Vooroverlegnota

1. Wettelijk (voor)overleg en inloopbijeenkomst

Op 6 februari 2015 hebben de hieronder genoemde instanties en stakeholders het conceptontwerpbestemmingsplan ontvangen met het verzoek om in het kader van artikel 3.1.1 Bro te reageren op het plan. De Bomeneffectrapportage en de Notitie bovenwettelijke ecologische maatregelen en maatregelen voor natuurverrijking zijn op 12 februari 2015 ter beschikking gesteld.

VI

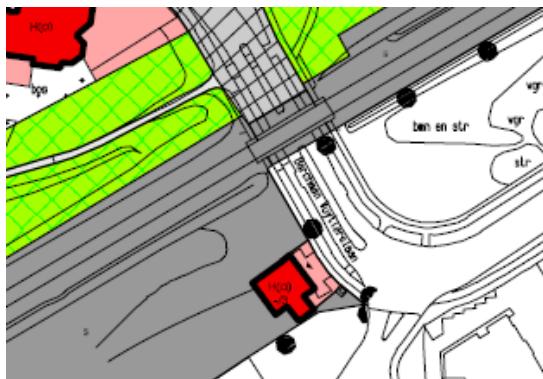
Verzocht wordt om de bestemming “verkeer” uit de bestemming “Verkeer-spoorweg” te halen en de aanduiding van de tunnel door te trekken.

Aan het verzoek wordt tegemoet gekomen.

23. Mgr. Blomstichting

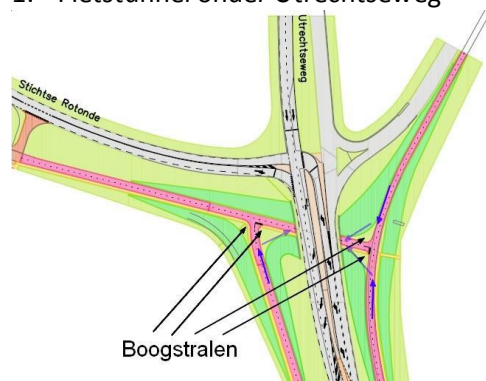
In het plan (6.2.1.6.) wordt gesproken over het veld bij het klooster als mogelijke terugvaloptie voor het realiseren van een parkeeroplossing voor Dierenpark Amersfoort. Deze zogenoemde maisakker is eigendom van Kerkelijke Instelling Mgr. Blom. Dit terrein wordt momenteel meegenomen in de toekomstplannen voor het klooster. Hiervoor is de Mgr. Blomstichting reeds in gesprek met mogelijke partners. Deze plannen lijken doorkruist te kunnen worden door het College van B&W, omdat het College van B & W gebruik zou kunnen maken van een "afwijkingsmogelijkheid", waardoor zij bevoegd is medewerking te verlenen aan het realiseren van een parkeerterrein op de maisakker. De vraag is of het College van B & W gebruik kan maken van deze "afwijkingsmogelijkheid" zonder hierover eerst toestemming te vragen en wat deze "toestemmingsmogelijkheid" precies inhoudt.

Zonder toestemming van de eigenaar is het niet mogelijk gebruik te maken van de afwijkingsmogelijkheid voor het realiseren van een parkeerterrein. Als op het moment van de vaststelling van het bestemmingsplan geen overeenstemming bestaat met de eigenaar van het terrein is het opnemen van de afwijkingsbevoegdheid wel mogelijk, mits aannemelijk is dat binnen de planperiode (10 jaar) van het bestemmingsplan alsnog overeenstemming wordt bereikt.

2. Fietstunnel onder Daam Fockemalaan.

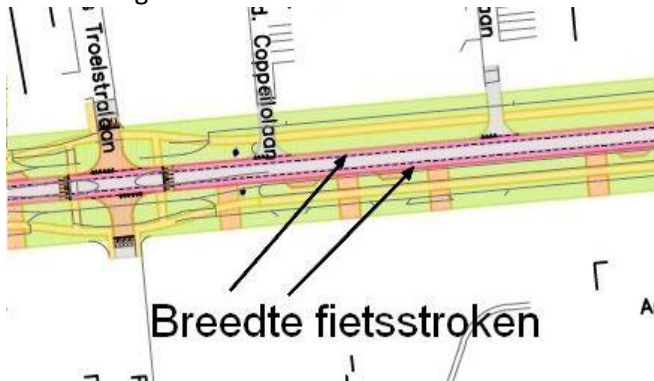
2a. Zijn de boogstralen voldoende ruim? Voor de op de tekening onderste bocht zou nog een doorsteekje gemaakt kunnen worden, daar is nu ook een 'olifantenpad'.

2b. Heeft de fietser op tijd voldoende zicht op de tunnel (blauwe pijlen)?

2c. Tunnelbak zoveel mogelijk open en de lengte beperkt houden.

5. Fietsviaduct

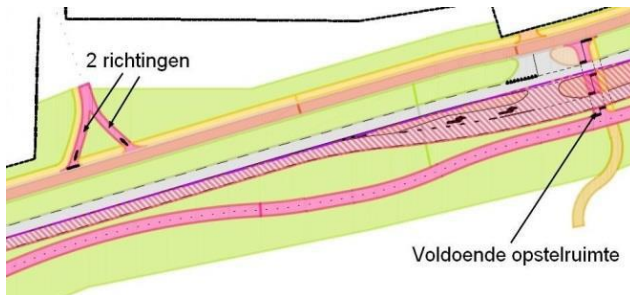
5a. Is de opstelruimte tussen het viaduct en de weg naar de kazerne vlak? Fietsers moeten hier een scherpe bocht maken en een helling maakt het maken van deze bocht nog moeilijker.

5b. Zijn de boogstralen op de twee fiets-kruispunten voldoende ruim?
